**DATA:** 06 de Agosto de 2003

**MODELOS:** NEXT 29L

**ASSUNTO:** desligando o TV quando troca de canal.

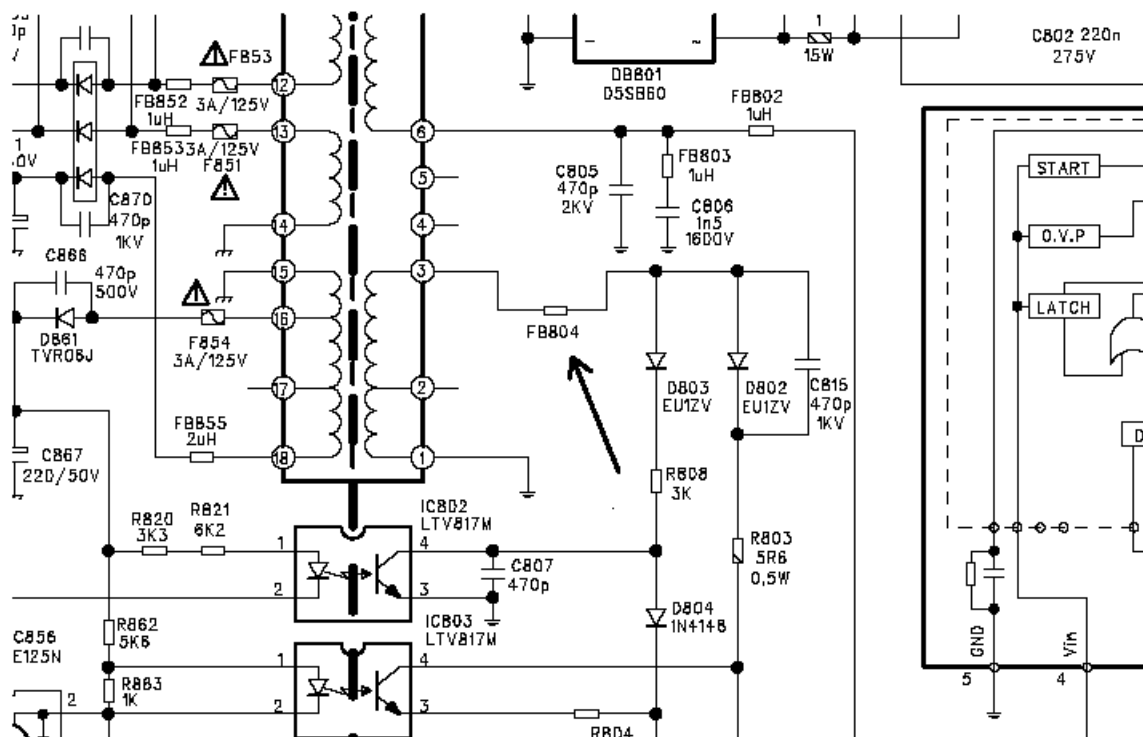
*Devido a ocorrência em campo, referente a TV desligando ,quando ocorrer a troca de canais ou quando entrar no modo de Menu .*

*Interromper a trilha que liga o pino 3 do transformador ao diodo D803 e D802.*

*Soldar uma bobina de ferrite de corpo duplo.*
